品番	2912300J
品名	グローサーモスマートコントロール：サーモスタット1バルブ混合栓 スクエアタイプ 化粧部
販売期間	2019年～

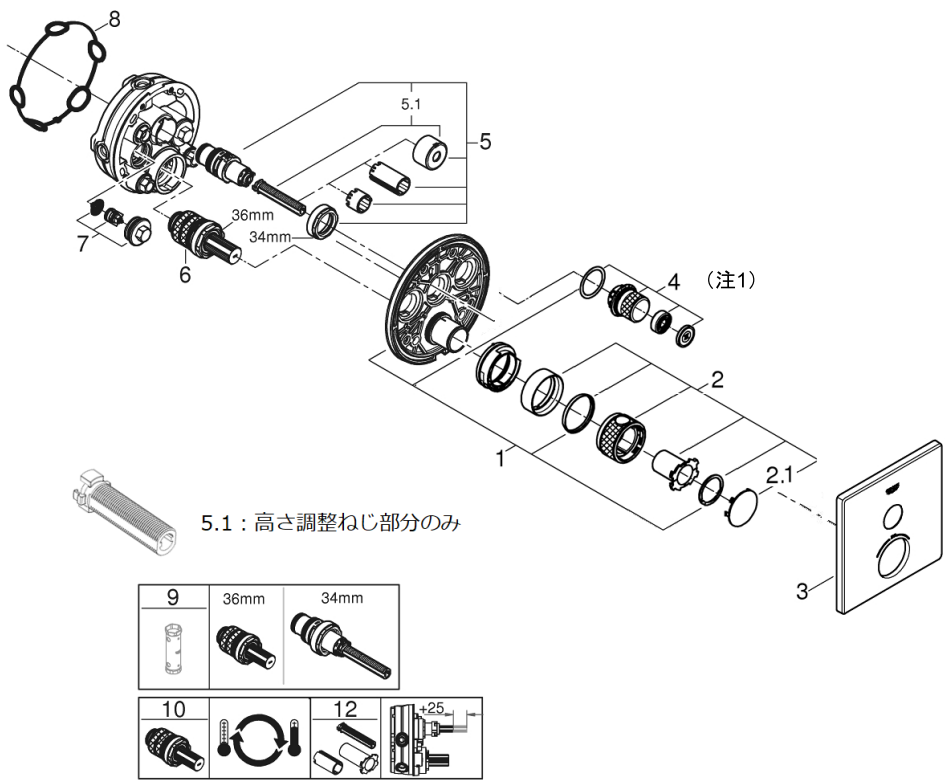
(注1) スマートコントロール用プッシュボタンは、製造時期により2種類のボタン形状があります。

旧仕様 (ボタンの厚み3.5mm)	新仕様 (ボタンの厚み2.2mm)
 厚み3.5mm	 厚み2.2mm
ハンドルセット x 1	ハンドルセット x 1
ボタン6種類	ボタン6種類

・ハンドルセットx1と、ボタン6種類のセットです。
・旧仕様の製品に新仕様の部品を取付ける場合はハンドルセットごと交換してください。
旧仕様のハンドルセットに新仕様のボタンは取付けできません。
